Miljøvurdering og Plan
J.nr. 2023 - 27639
Ref. caedf
Den 10. februar 2025

Oversigt over supplerende oplysninger i sagen om hydrologi i True Skov

Supplerende oplysninger modtaget den 27.03-2023

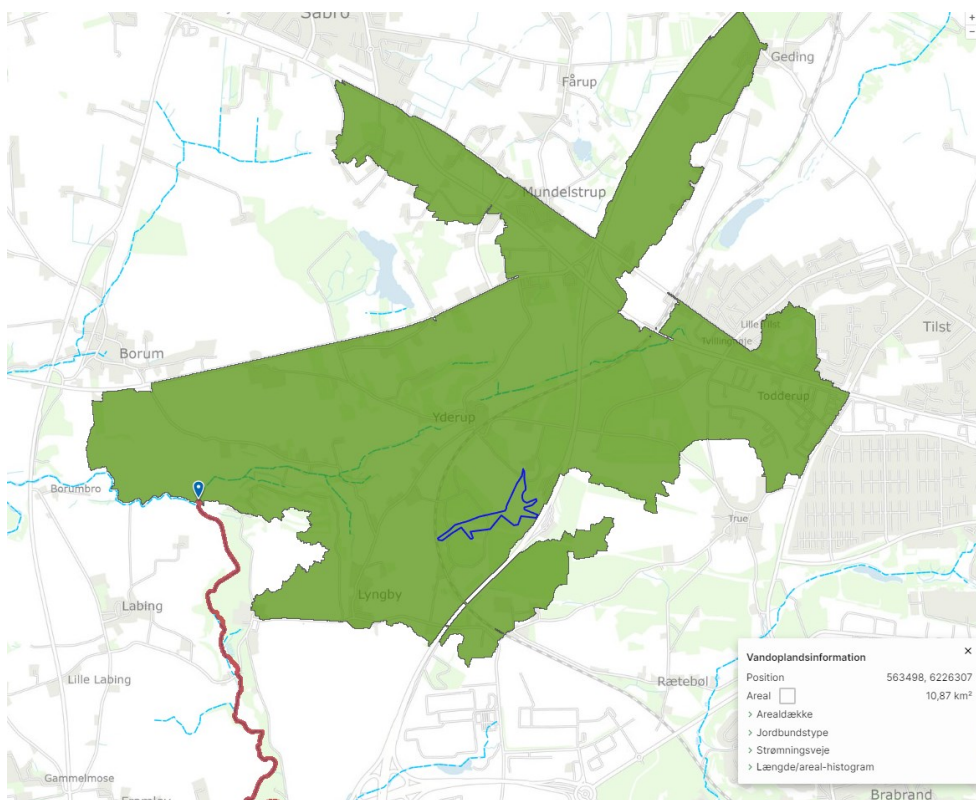
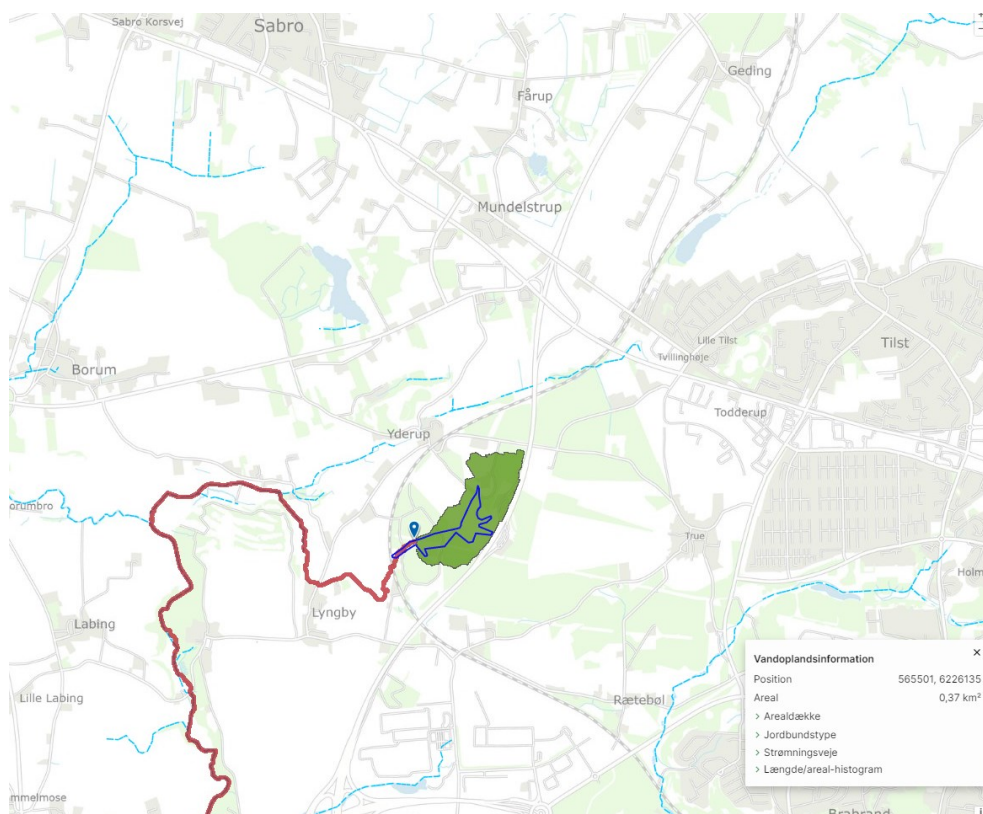
5. Bygherre bedes beskrive og vurdere om åbningen af rørlagte dræn vil kunne påvirke vandløbet. Det bør desuden beskrives hvor projektområdet er placeret i forhold til målsatte og ikke målsatte vandforekomster, herunder vandløb, søer og kystvande – både inden og uden for projektområdet. Det er vigtigt at belyse, om projektet nedstrøms afvander til målsat vandforekomst herunder kystvande, og hvad sammenhængen til opstrøms beliggende vandforekomster er.

Påvirker det noget vandløb længere nede når drænledningen fra søen afbrydes?

Svar: Projektområdet ligger i vandområdedistrikt Jylland og Fyn og hovedvandopland Århus Bugt. Der findes ingen målsatte søer og ingen målsatte vandløb inden for projektområdet eller opstrøms projektområdet.

Projektet handler om at åbne en rørlagt drænledning og i stedet lede vandet gennem området i et åbent forløb. Via den eksisterende drænledning ledes vandet i dag til Lyngby Bæk (i vandplansammenhæng navngivet sammen med det målsatte vandløb Yderup Bæk ID 06163) og med gennemførelse af projektet vil der fortsat ske afstrømning til Lyngby Bæk. Fra projektområdet ledes vandet til en rørlagt del af Lyngby Bæk, der er ca. 980 m fra projektområdet til den målsatte åbne del af vandløbet. Nedstrøms Lyngby by er vandløbet et åbent, offentligt vandløb og omfattet af regulativ for kommunevandløb nr. 21 Lyngby Bæk, vedtaget den 6. juni 2018 (jf. Århus Kommune).

Lyngby Bæk løber ud i Yderup Bæk og derfra er der forbindelse videre nedstrøms til flere målsatte vandforekomster; først til vandløbet Lyngbygård Å ID 08691, videre til hhv. Årslev Engsø ID 592 og til Brabrand Sø ID 582 og via Århus Å ID 03201 til Århus Bugt ID 147. Tilstandsvurdering fremgår af tabel nedenfor.

Projektområdet har således hydrologisk sammenhæng med Yderup Bæk (ID 06163), som det afvander til. Oplandet til projektområdet udgør ca. 3 % af oplandet til Yderup Bæk og deraf følgende også endnu mindre andele af oplandet ($< 0,1\%$) til hhv. målsatte søer og kystvand. Vandet fra projektområdet og det opstrøms opland til projektområdet udgør således kun en lille del af den samlede afstrømning til vandløbet og de øvrige målsatte vandforekomster.
